REQUERIMENTO Nº 029/2025

Solicitar ao Chefe do Poder Executivo para que, através do Departamento de Engenharia e Obras, esclareça determinados pontos abaixo elencados, acerca da obra de execução do objeto contratado pelo processo administrativo nº 107/2023, no qual foi realizada a troca de todos os postes e luminárias em toda a extensão do canteiro central da Avenida Paraná, cuja fiscalização *in loco*, foi possível identificar problemas na base de sustentação de vários postes.

Poste que caiu em frente a COAMO, tinha apenas 3 parafusos na base

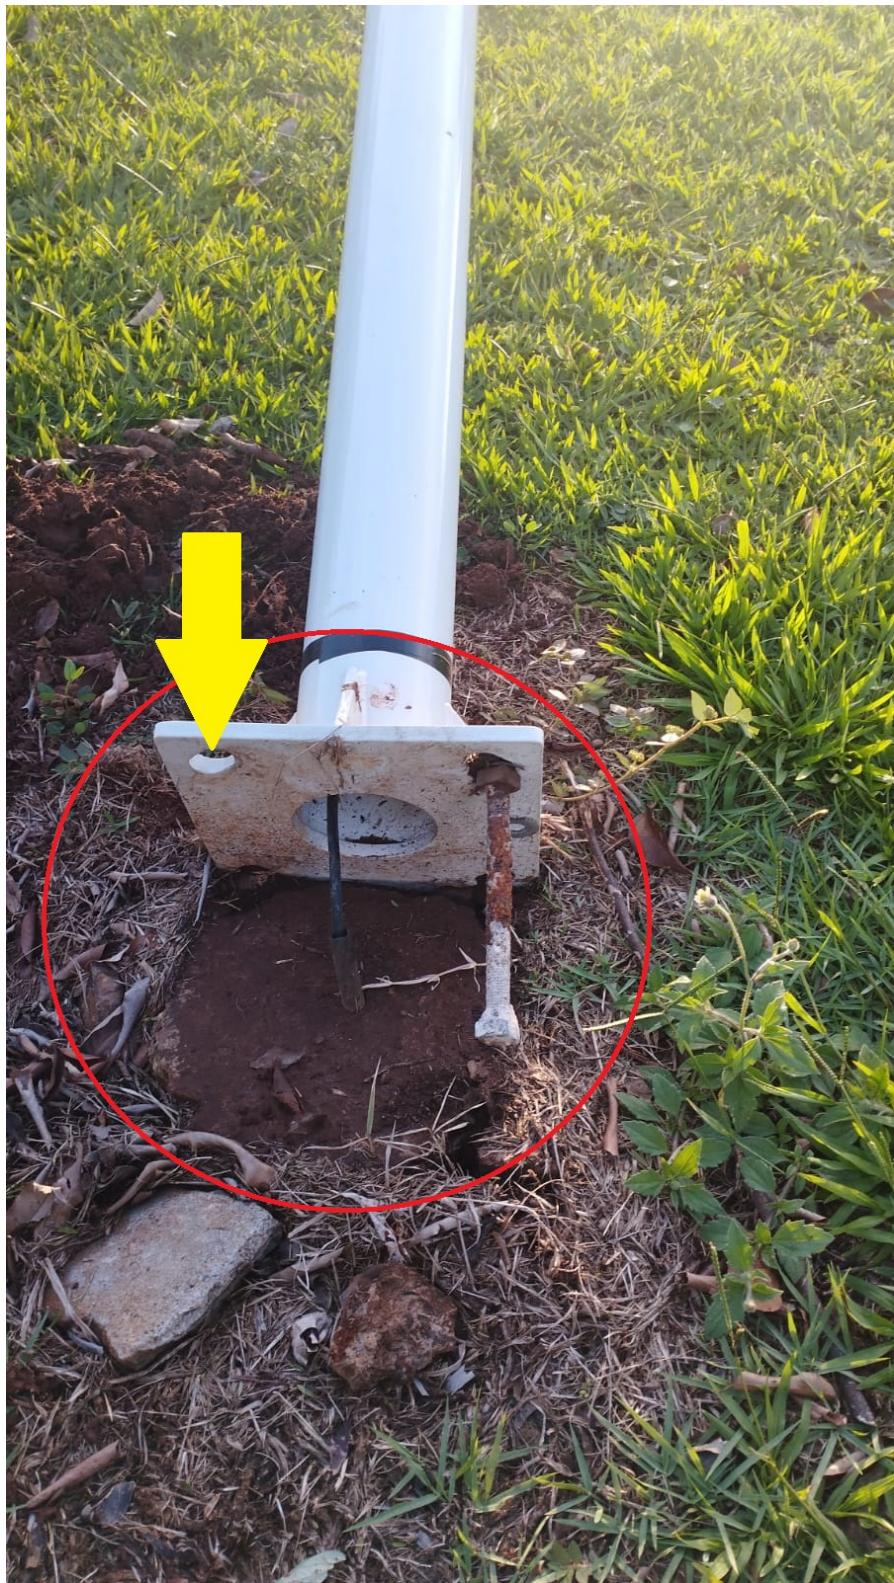
Bem como, em visita *in loco* à Avenida Paraná, foi possível identificar problemas na base de sustentação de vários postes. Aparentemente foram aproveitadas as bases já existentes, porém não houve adequação ou reforma das mesmas, o que resultou em não compatibilidade exata de furações, ou ainda algumas destas já estavam com problemas estruturais, foi notado postes com 3 parafusos ao invés de 4, rachaduras em algumas bases que impossibilitaram a fixação do parafuso, foram realizados calços e escoras para fixar alguns postes e algumas bases enfrentam processo de erosão do solo, enfim, dos 54 postes foram verificadas pelo menos 18 bases com problemas estruturais. O que em um futuro próximo pode resultar em prejuízos a um investimento de elevado valor. Recentemente com a presença de fortes chuvas, já foi registrada a queda de um poste em frente a empresa COAMO, justamente um dos quais contava com apenas 3 parafusos de fixação do poste em sua base, conforme imagem em anexo.

Por tudo, requeremos o detalhamento financeiro de cada obra realizada na Avenida Paraná e Rodovia Castro Alves, e solicitamos esclarecimentos das providências que serão tomadas para a regularização das bases dos postes recém instalados na Avenida Paraná, para fins de cumprimento de segurança e preservação do patrimônio público.
